改善箇所説明図

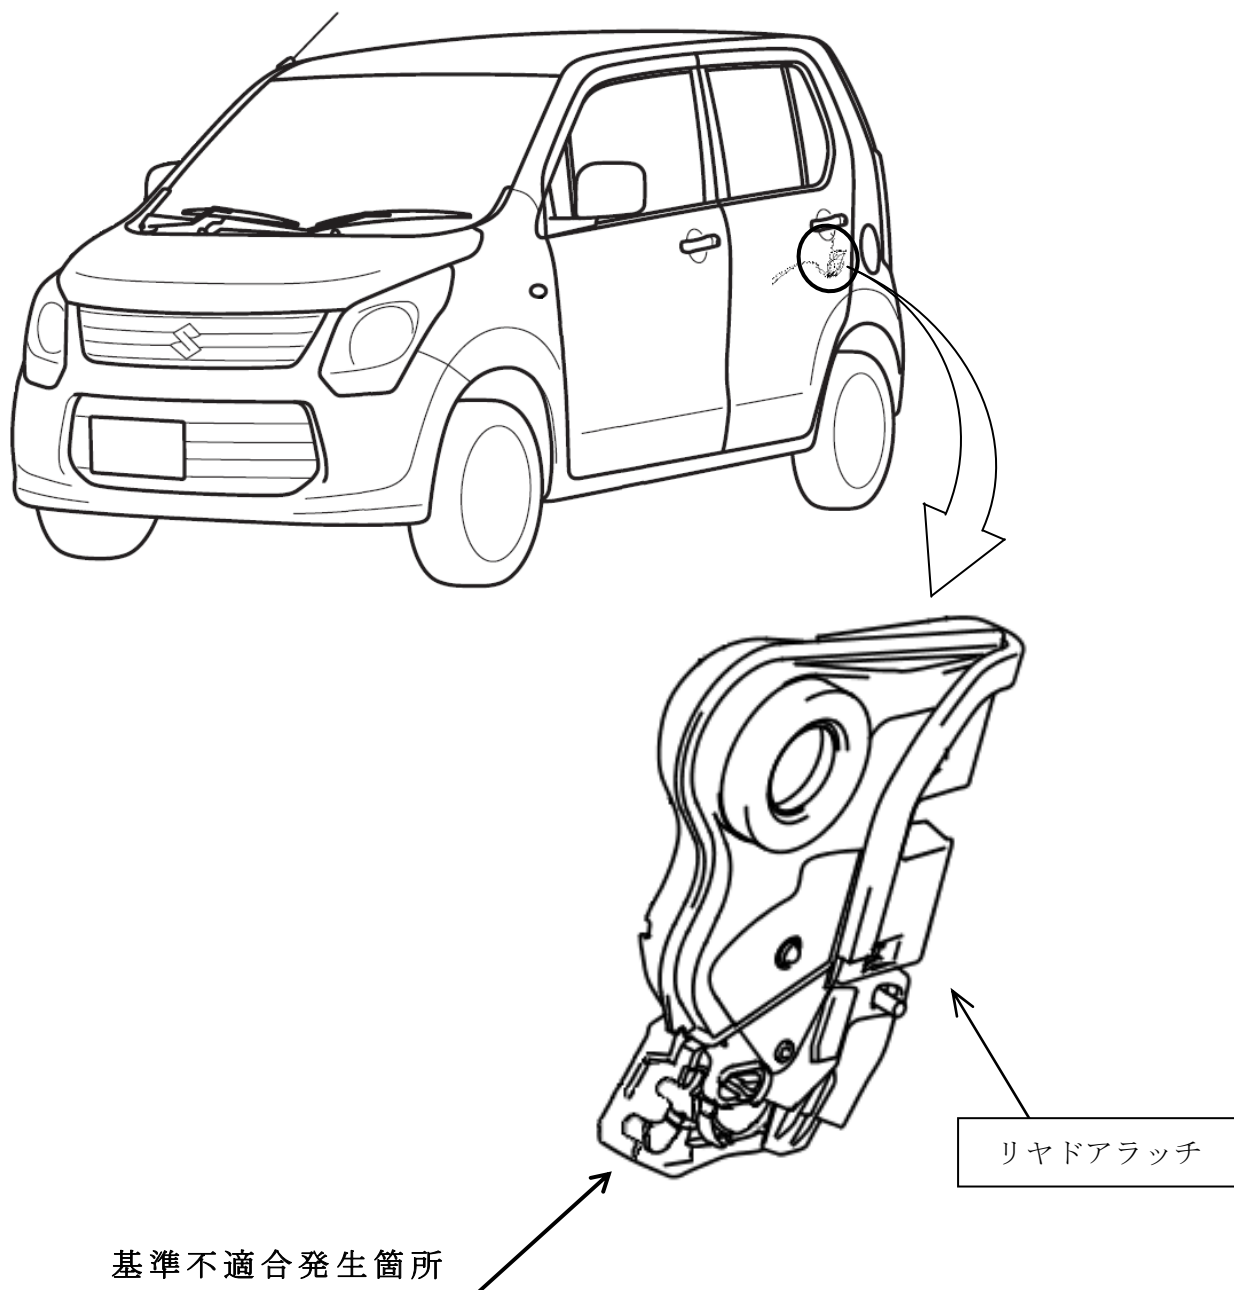
左リヤドアにおいて、リヤドアラッチの製造不良により当該ドアラッチ内部の樹脂部品が破損しているものがあり、ロック機構が作動しないため、ドアが確実に閉まらない場合がある。そのため、最悪の場合、走行中にドアが開くおそれがある。

全車両、左リヤドアラッチを良品と交換する。
